ETUDE D'IMPACT

Aménagement du Centre Juno Beach – Projet Concordia, Courseulles sur Mer (14)

Mémoire en réponse à l'avis de la Mission Régionale d'Autorité environnementale Normandie
N° 2026-17861 du 7 juillet 2026

Figure 1 : Plan d'ensemble du projet

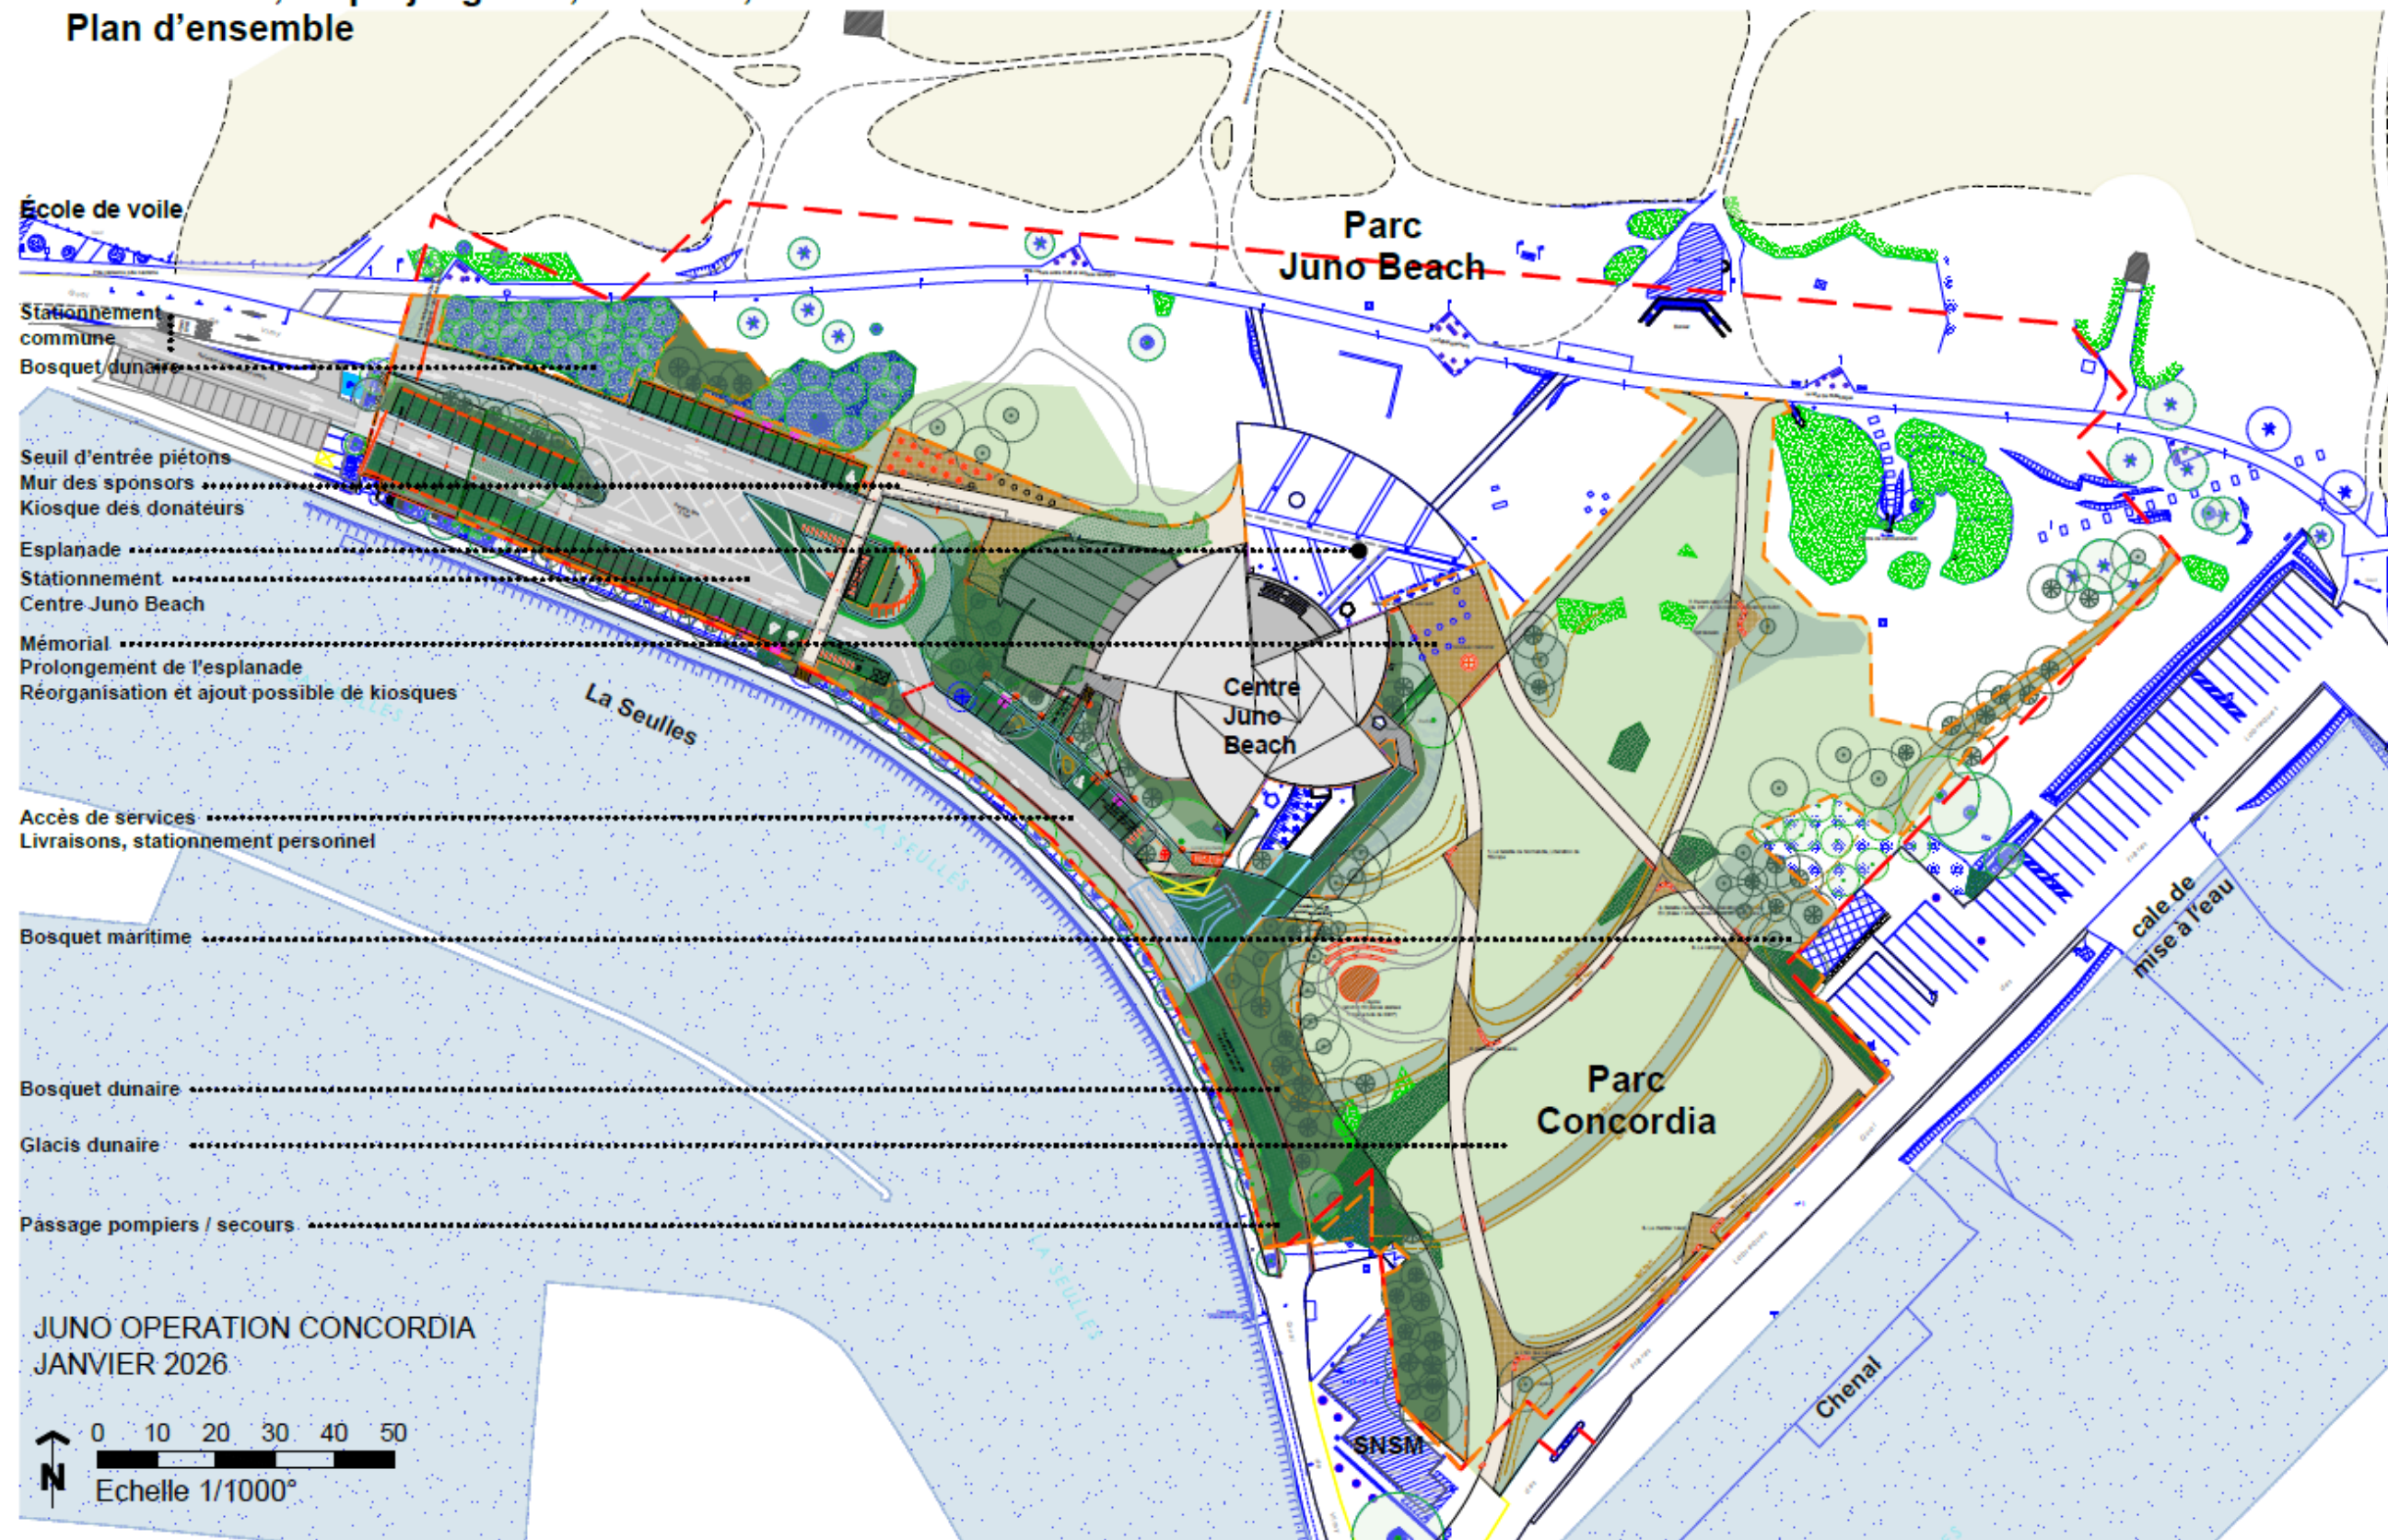
L’autorité environnementale recommande de compléter l’étude d’impact en améliorant la lisibilité des documents graphiques et de leurs légendes, en précisant les caractéristiques et l’emprise des aménagements projetés au sein du parc paysager Concordia, notamment les surfaces concernées par les travaux et les éventuelles surfaces imperméabilisées, et en présentant une cartographie croisant ces aménagements avec les habitats naturels et les autres enjeux environnementaux identifiés sur le site.

Le plan d’ensemble du projet d’aménagement est présenté sur la planche page suivante.

Afin d’améliorer la lisibilité et la compréhension des planches, la légende est dissociée des planches et proposée à part. Cette planche de légende est commune à l’ensemble des planches graphiques présentées dans ce document.

Figure 11 : Schéma d'intention : retisser du lien entre la ville et le CJB

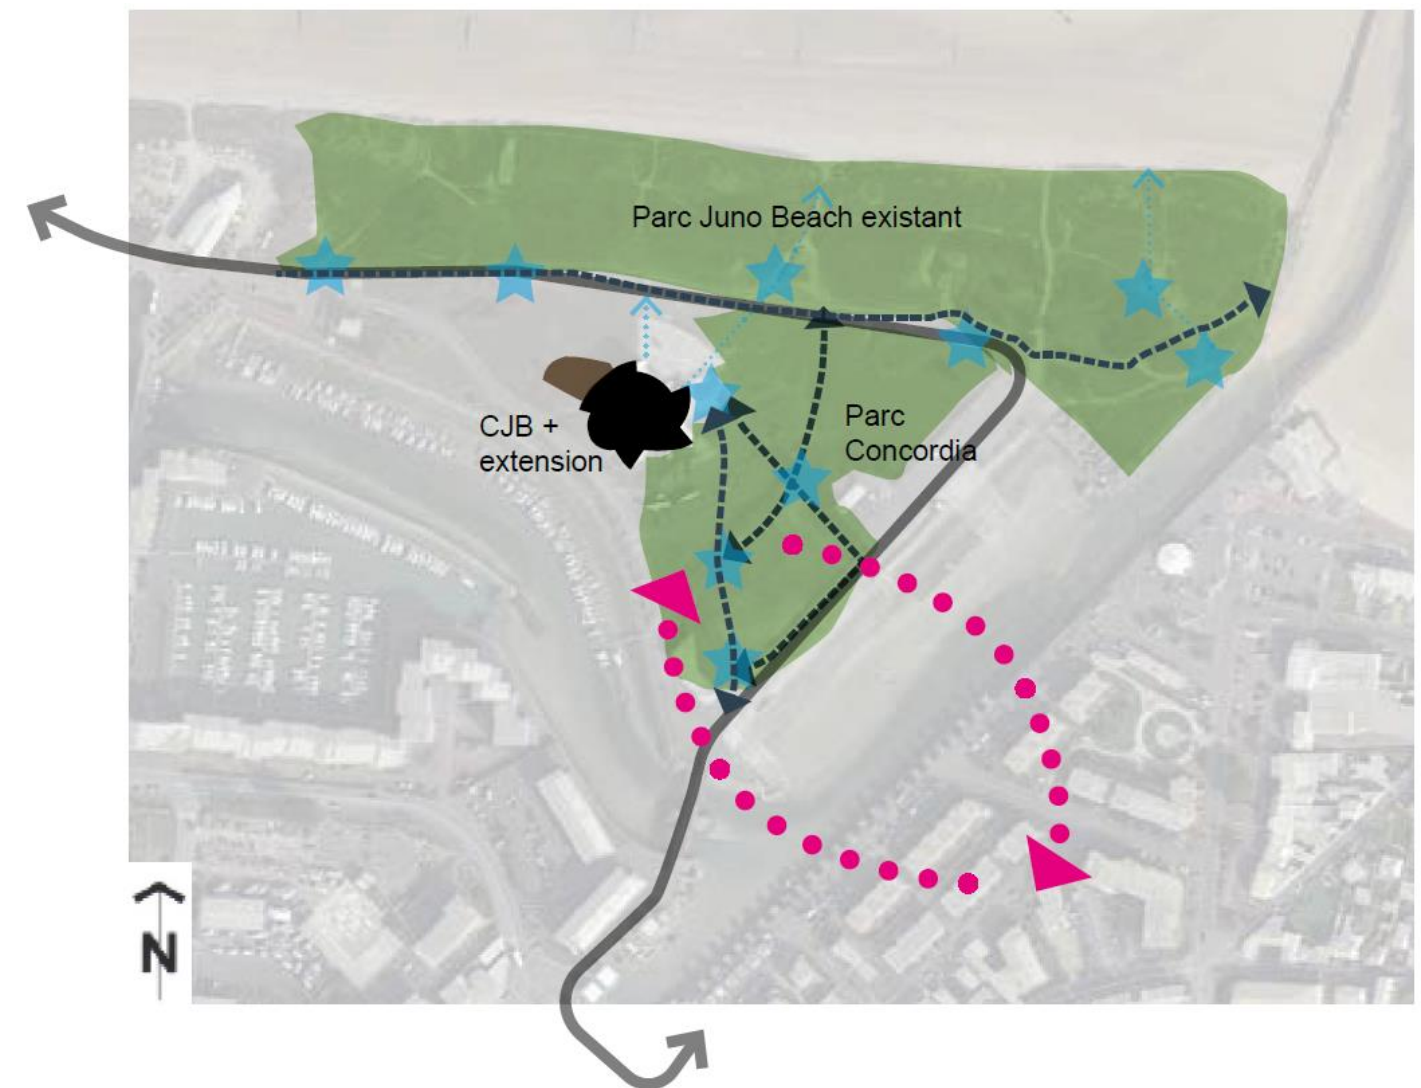
L'autorité environnementale recommande d'étudier et de présenter des solutions alternatives concernant l'aménagement du parc mémoriel Concordia, notamment pour le tracé des cheminements, l'implantation des placettes et le choix des matériaux, en comparant leurs incidences en particulier sur les habitats dunaires d'intérêt communautaire, les fruticées et les autres milieux naturels sensibles présents sur le site.

Cette solution a été retenue car elle permet de relier le musée au parc puis à la ville.

Ce choix de scénographie est intimement lié au parti d'aménagement paysager de l'ensemble du site.

Figure 22 : schéma d'implantation d'une clôture ganivelle

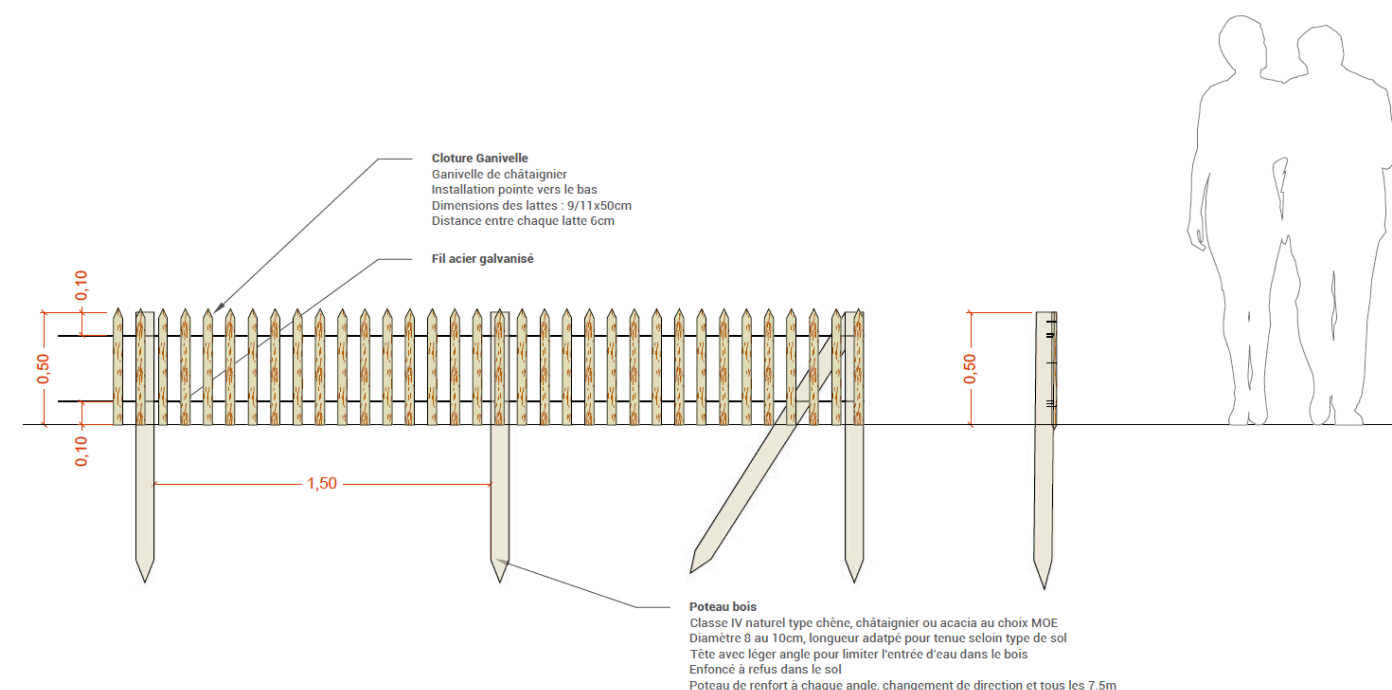
L'autorité environnementale recommande de démontrer l'efficacité de la mesure de « renaturation » de l'ancien parking et de la friche industrielle, en précisant les délais prévisibles et les conditions de reconstitution des fonctionnalités liées aux habitats dunaires et en apportant des garanties sur l'atteinte des objectifs de limitation de leur dégradation du fait de la fréquentation du public. Elle recommande également de démontrer plus explicitement la prise en compte des pertes d'habitats favorables à l'avifaune (fourrés, fruticées et alignements d'arbres) et les modalités de maintien des fonctionnalités écologiques associées.

Les matériaux sableux qui seront utilisés pour la renaturation de l'ancienne friche industrielle et de l'ancien parking seront ceux issus du site et notamment des espaces aménagés (extension du musée, aménagement du nouveau parking...) (cf. fiche Mesure R2.1n Stockage et réutilisation de végétaux et de substrats (Renaturation de l'ancienne friche industrielle et ses abords (projet Concordia) et de l'ancien parking / Volet 3 de l'étude d'impact). Les nouveaux espaces de dunes recréés seront « protégés » du public par la mise en place de ganivelles. Celles-ci contribueront également à la fixation du sable sur cet espace comme cela est rappelé sur la figure ci-après.

La dynamique de végétalisation sur ces nouveaux espaces peut être estimée comme assez rapide, d'autant que la canalisation du public à travers des cheminements définis, est prévue. Ces cheminements seront par ailleurs bordés par des ganivelles ce qui permettra de limiter la dégradation des habitats naturels du fait de la fréquentation du public. Des mesures correctives seront mises en place s'il était constaté des écarts par rapport aux objectifs initiaux. Le principe de clôture ganivelle est schématisé sur la figure suivante.

Figure 24 : Carte de l'aléa remontée de nappe (source : Géorisques)

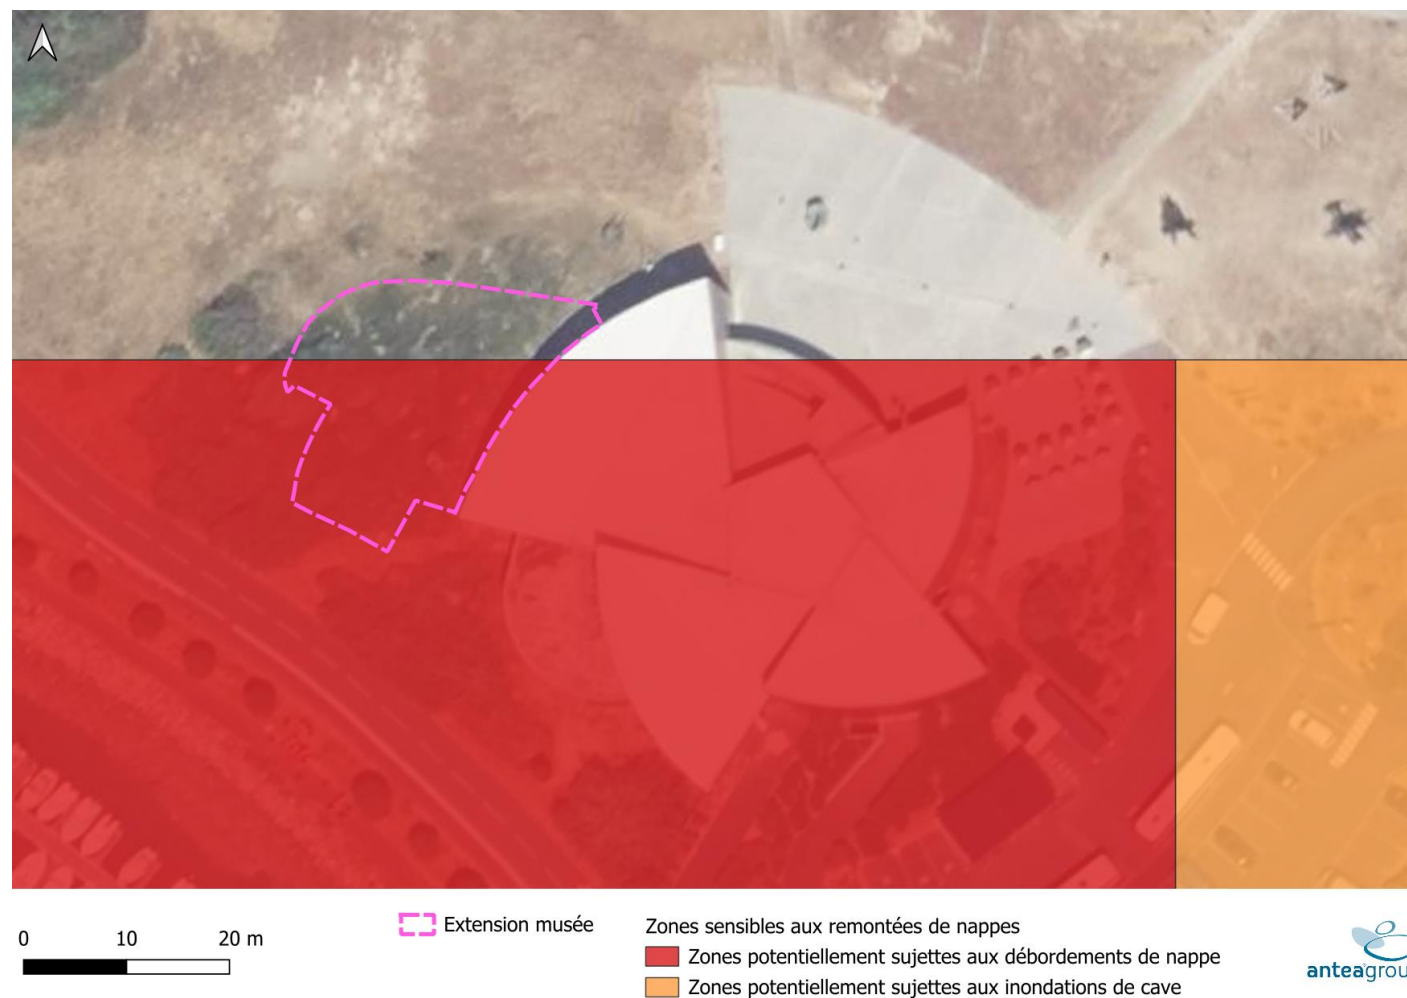
L'autorité environnementale recommande d'approfondir l'analyse de la vulnérabilité du projet aux phénomènes de remontée de nappe et de submersion marine, notamment au regard de la création du sous-sol et des effets attendus du changement climatique, et de préciser les mesures retenues pour assurer la résilience des aménagements projetés.

La carte disponible sur Géorisques, indique que la zone d'extension se trouve en partie dans une zone potentiellement sujettes aux débordements de nappe.

Toutefois, l'étude géotechnique G2 AVP+PRO (cf. annexe 5b de l'étude d'impact) réalisée pour l'extension a relevé la proximité du toit de la nappe à une profondeur de 5,4 m au droit du sondage SP1 (situé dans l'emprise de l'extension) en janvier 2022 soit en période de hautes eaux. Le risque de remontée de nappe au droit de la zone d'extension du bâtiment est donc considéré comme faible.

Néanmoins, afin de renforcer la résilience à long terme des aménagements projetés et leur adaptation aux évolutions attendues du littoral dans le contexte du changement climatique, le volume du sous-sol créé sera étanché jusqu'à une cote de -1m du terrain naturel actuel.
